rodzaj opracowania nazwa i adres obiektu	PROJEKT BUDOWLANY CZTERECH SAL SPORTOWYCH ZAMIENNY DO PROJEKTU: ROZBUDOWY SZKOŁY PODSTAWOWEJ W GOGOLEWIE O SALĘ GIMNASTYCZNĄ (adaptacja projektu gotowego) I SALE SZKOLENIOWE	
kategoria obiektu	IX	
lokalizacja	miejsowość nr ewid. działki	GOGOLEWO, gm. Dębica Kaszubska DZIAŁKA 66/3, OBRĘB GOGOLEWO
branża	ARCHITEKTURA I KONSTRUKCJA	
inwestor, adres inwestora	GMINA DĘBNICA KASZUBSKA UL. ZJEDNOCZENIA 16A 76-248 DĘBNICA KASZUBSKA

**OPIS DO PROJEKTU BUDOWLANEGO CZTERECH SAL SPORTOWYCH
ZAMIENNEGO DO PROJEKTU: ROZBUDOWY SZKOŁY PODSTAWOWEJ
W GOGOLEWIE O SALĘ GIMNASTYCZNĄ (adaptacja projektu gotowego)
I SALE SZKOLENIOWE**

**Dokumentacja projektowa zamienna do decyzji pozwolenia na budowę
nr 906/2016 z dnia 29.12.2016 r. AB-I-A.6740.247.2016)**

14 ZMIANY W STOSUNKU DO PROJEKTU PIEROWTNEGO

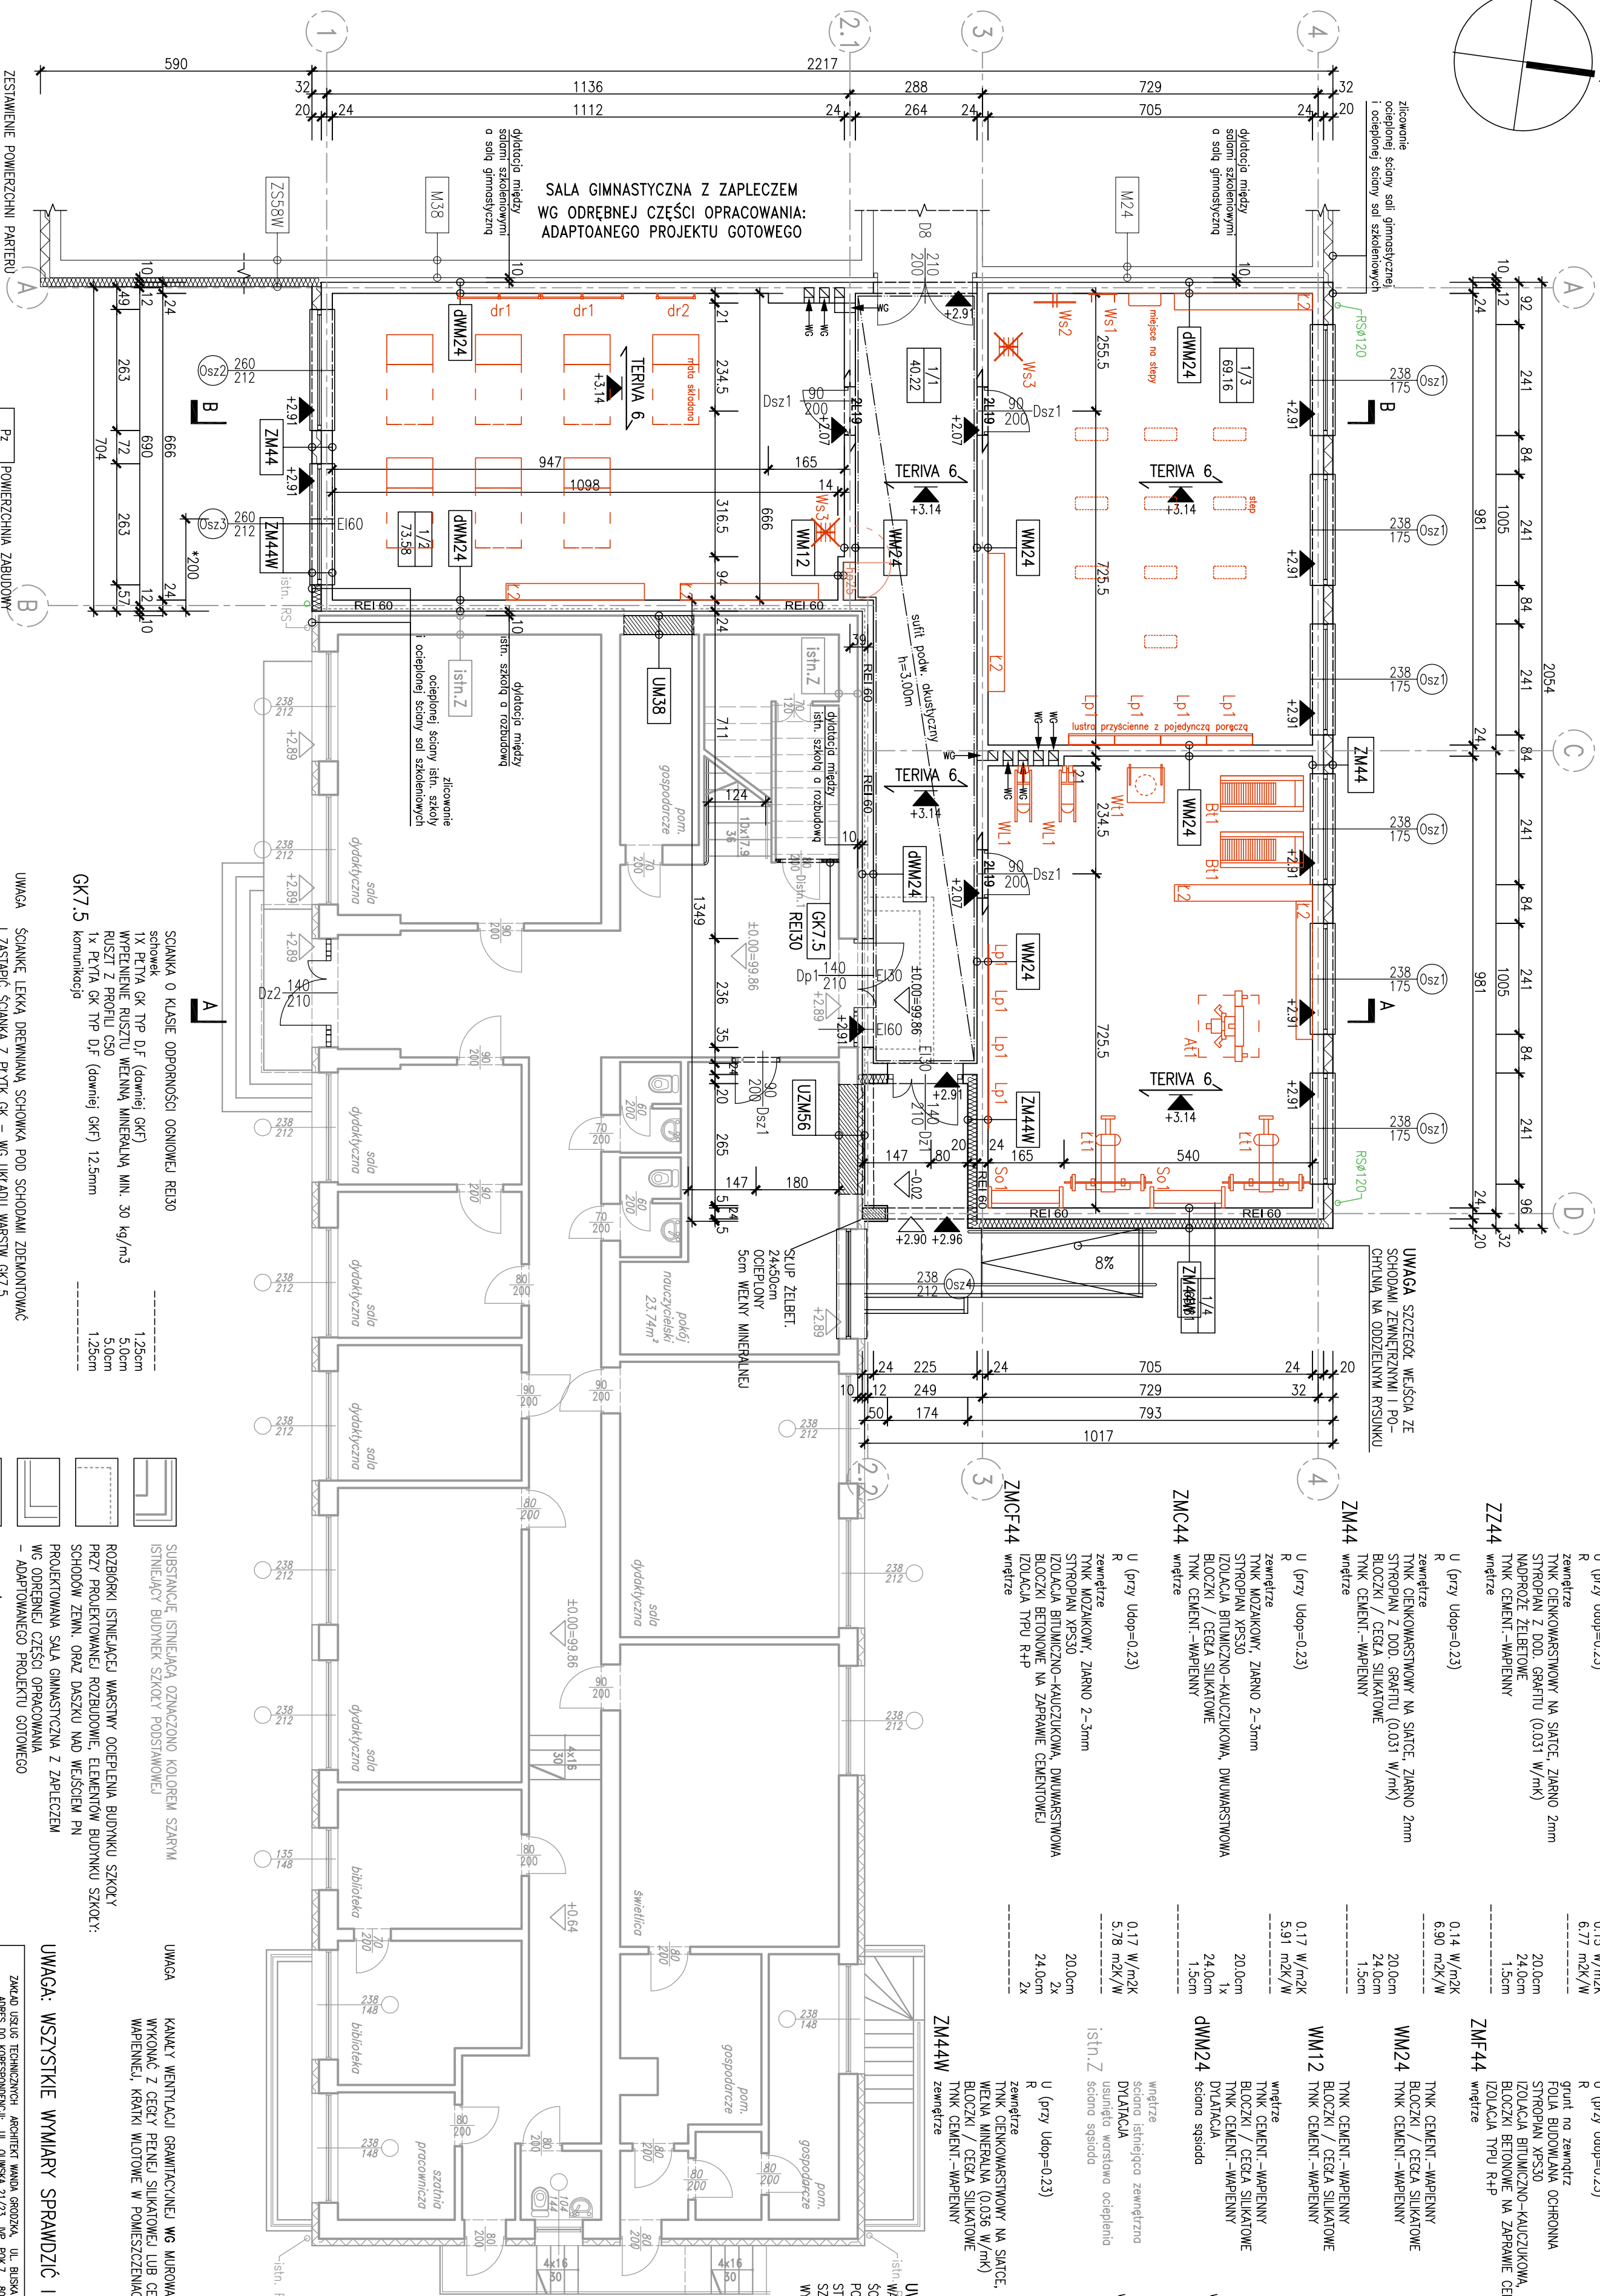
Następuje doprecyzowanie funkcji czterech pomieszczeń znajdujących się na parterze i
pierwszym piętrze w rozbudowywanej części, z sal szkoleniowych na sale sportowe
(zgodnie z rys.: AW01.1-Z i AW02-Z).
